Settore Ecosistema Costiero e Acque

OGGETTO: S1097 – Procedimento di Verifica di assoggettabilità a VIA sul progetto relativo al ripristino dell'attività estrattiva di marmo portoro e altri marmi nella cava S. Croce sita nel Comune della Spezia in Loc. Monte Santa Croce.
Proponente: Medicea Stone di Pierluigi Gabrielli - Massa
Verifica completezza documentale.
Riscontro.

Stralcio stato attuale

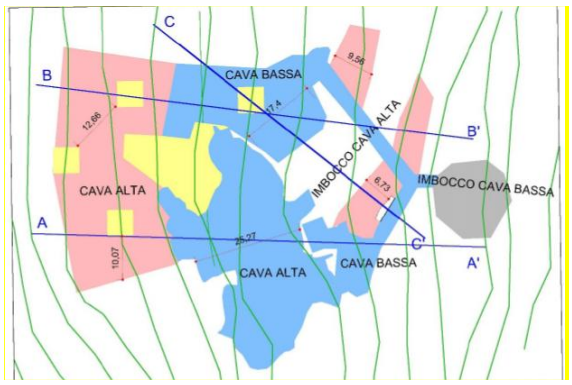
A proposito di quanto sopra, quindi, innanzitutto si sottolinea che, in linea generale, il Piano di coltivazione delle cave situate in area carsica deve individuare eventuali interferenze con il corpo idrico presente, accertarne le emergenze e le caratteristiche idrogeologiche, porre in atto eventuali misure di salvaguardia del corpo idrico stesso, sia nella fase di coltivazione sia nella fase successiva di ripristino ambientale.
In relazione alla localizzazione del sito, nel caso di specie, su acquifero carsico, nello Studio Preliminare Ambientale – SPA, sono presenti alcune considerazioni in merito, tuttavia, per quanto sopra, si ritiene necessario che vengano meglio approfonditi gli aspetti potenzialmente interferenti con l'ampliamento in oggetto.

Si chiede pertanto che, oltre ad un inquadramento generale rispetto al PTA, venga presentata una relazione idrogeologica finalizzata ad escludere o individuare l'eventuale presenza e l'entità di circolazione

idrica sotterranea contenente anche una proposta di monitoraggio dei corpi idrici potenzialmente interessati.
